HPI wil zich verontschuldigen voor een fout in het productieproces.
In de laatste batch 210 stators zijn de blauwe en de witte kabel verwisseld.
U kan deze situatie eenvoudig corrigeren door de blauwe en witte kabel te wisselen in de 3-polige connector.
Controleer uw ontsteking alvorens deze op uw motor te installeren.

Stator afbeelding:

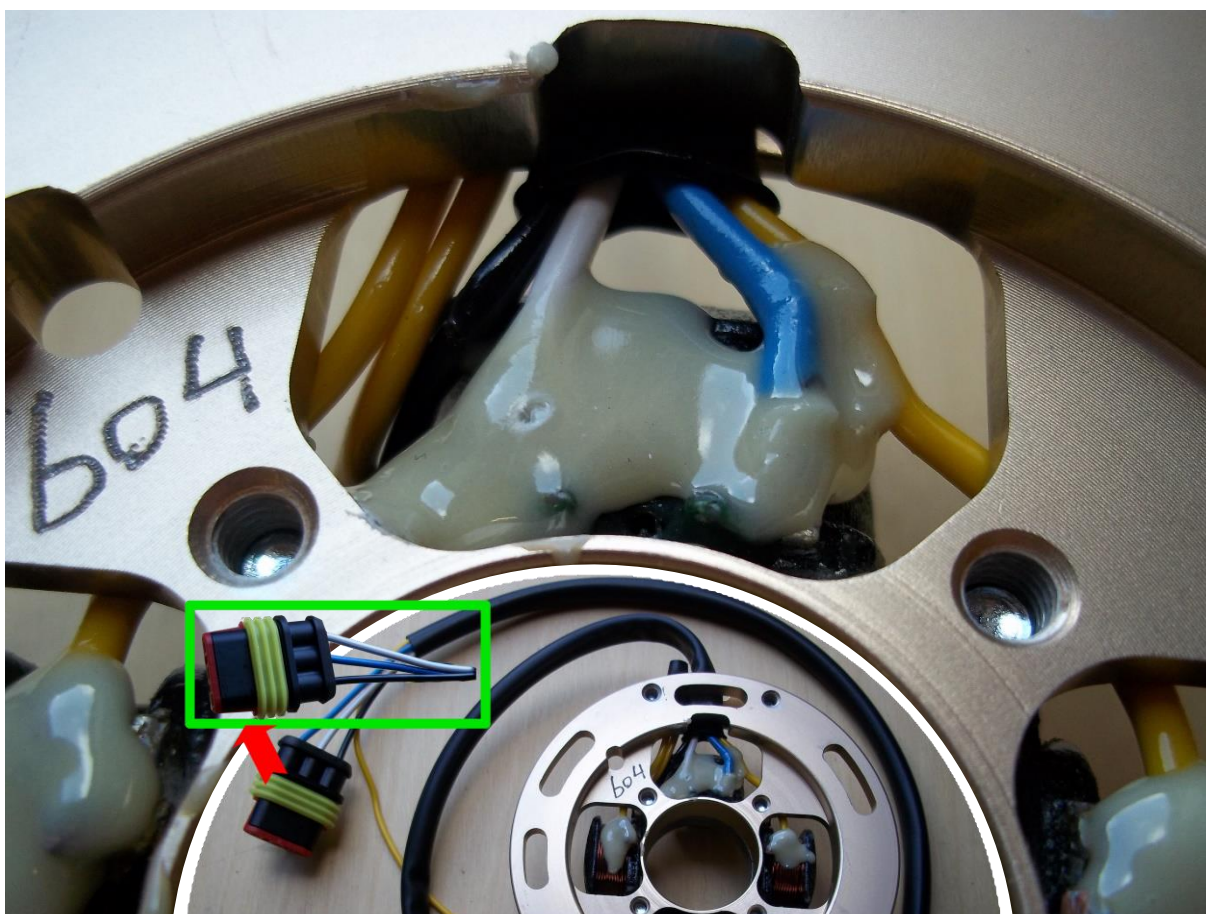
- Draai de stator ondersteboven.
- Controleer de positie van de blauwe en witte kabel aan de stator.
- Controleer de positie van de blauwe en witte kabel aan de connector.
- Vergelijk met de tekening op de volgende pagina
- Indien nodig → verwissel de blauwe en de witte kabel in de connector.

- De afbeeldingen hieronder tonen de juiste aansluitingscombinaties.
- Houd de stator ondersteboven.
- Houd de connector met het klik-lipje naar boven.
- Als uw bedrading niet overeenkomt met een van deze tekeningen,
→ **verwissel dan de witte en blauwe kabel in de connector.**
